RAD: 13-183939- -2	FECHA: 2014-01-02 10:39:35
DEP: 2020 DIRECCION DE NUEVAS CREACIONES	EVE: 1 REGISTRO/DEPOSITO/CONCESION/DEPOSITO
TRA: 3 PATENTES DE MODELO DE UTILIDAD	FOLIOS: 5
ACT: 519 PRESENTACION

Como resultado del Examen de Fondo realizado, con fundamento en el artículo 85 y en concordancia con el artículo 45 de la Decisión 486 de la Comisión de la Comunidad Andina, se le comunica:

Título de la solicitud: “Rueda dentada con borde reforzado” (FI 1).

Figura 2-13 del documento D1

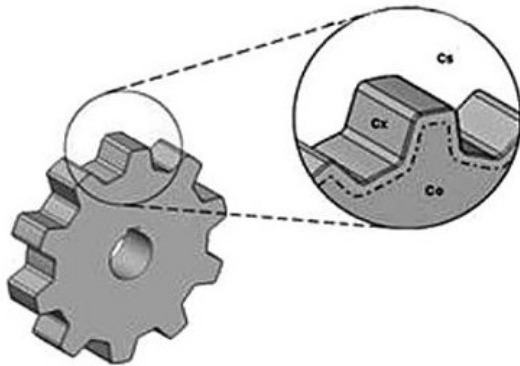
Características esenciales	D1	D2	D3
Rueda dentada caracterizada por:	Engranaje cementado caracterizado por:	Engranaje cementado caracterizado por:	Engranaje cementado caracterizado por:
Pieza circular que lleva un dentado.	Pieza circular que lleva un dentado (Pág. 52, Figura 2-13).	Pieza circular que lleva un dentado (Pág. 81, Figura: Detalle de la capa de un engranaje).	Pieza circular que lleva un dentado (Figura: Tratamientos).
Borde reforzado.	Borde reforzado (Pág. 52, Figura 2-13).	Borde reforzado (Pág. 81, Figura: Detalle de la capa de un engranaje).	Borde reforzado (Figura: Tratamientos).

Las características **esenciales** del engranaje de la reivindicación 1 habían sido divulgadas previamente en D1, D2 y D3. En consecuencia, la reivindicación 1 no es nueva.

Cabe agregar, que aunque el proceso de cementado no es patentable vía modelo de utilidad, las ruedas dentadas divulgadas en los documentos antecedentes cuentan con un borde reforzado resultado de un endurecimiento superficial por cementado. Lo anterior, puede observarse en la tabla anterior y en las figuras que se muestran a continuación.
